감사결과처분(요구)서

제 목 △△야영장 조성공사 설계변경 등 감액 필요
관 계 기 관 △△△국립공원사무소
내 용

○ △△야영장 조성공사 현황

○ 사업개요

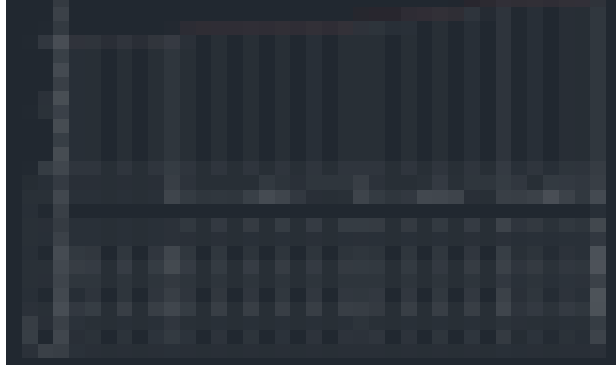
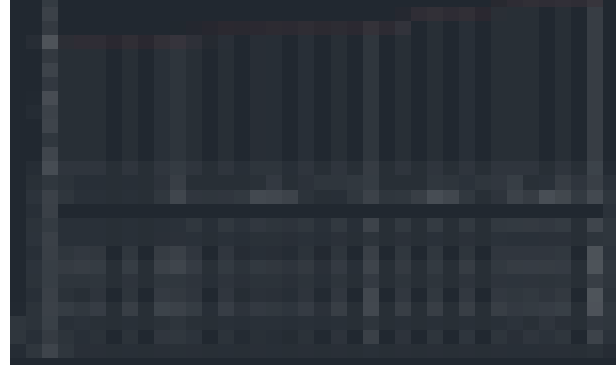
- △△△국립공원사무소에서는 △△야영장 조성공사를 시행(착공: 9. 6.)하면서 토공사 중 성토량으로 인해 흙 넘김 등을 방지하기 위해 계비온 옹벽을 설치하려고 했음. 진입도로 공사에서 반입토 반입 예정이었으나, 터파기 중 암반이 나와 반입토가 줄어들면서 계획고 변경을 해야하는 실정임. 이에, 계획고가 낮아지면서 단차가 줄어들어 계비온 옹벽 삭제로 변경할 경우, 약 32,749천원을 절감 할 수 있는 것으로 확인 됨.
- 당초 우수공 중 800mm 우수관은 91.3m 필요했으나, 기존 매립된 우수맨홀 2개소 확인 결과 800mm 우수관이 기 설치되어있어 추가 설치가 불필요함에 따라 삭제하는 것이 타당할 것으로 사료되어, 약 21,925천원 절감 할 수 있는 것으로 확인 됨.
- 당초 시설물공 중 데크 일부(126.49m²) 수공간에 반영되었으나, 데크 설치시 야간에 시인성 부족 등의 문제로 탐방객 안전사고 위험이 있으며, 전망대 상지가 마땅치않아 현장 여건을 고려하여 삭제하는 것이 타당할 것으로 사료되어, 약 52,376천원 절감 할 수 있는 것으로 확인 됨.
- 당초 부지 내 제거수목(은행나무, 느티나무, 은행나무, 청단풍, 산딸나무)으로 잡혀있던 수목을 부지 내 이식하여 수목제거공 및 식재공사비를 절감하는 것이 타당할 것으로 사료되며, 측백나무는 관리소요 및 건조함에 취약한 단점이 있

어 화살나무를 대체해 하자율 저감을 위해 수목을 변경하는 것이 타당할 것으로 사료되어, 약 28,060천원 절감 할 수 있는 것으로 확인 됨.

- 현장 여건에 맞는 공종 변경·삭제 등 설계변경을 통해 총 공사비(135,110천원) 예산을 절감하도록 감액 조치
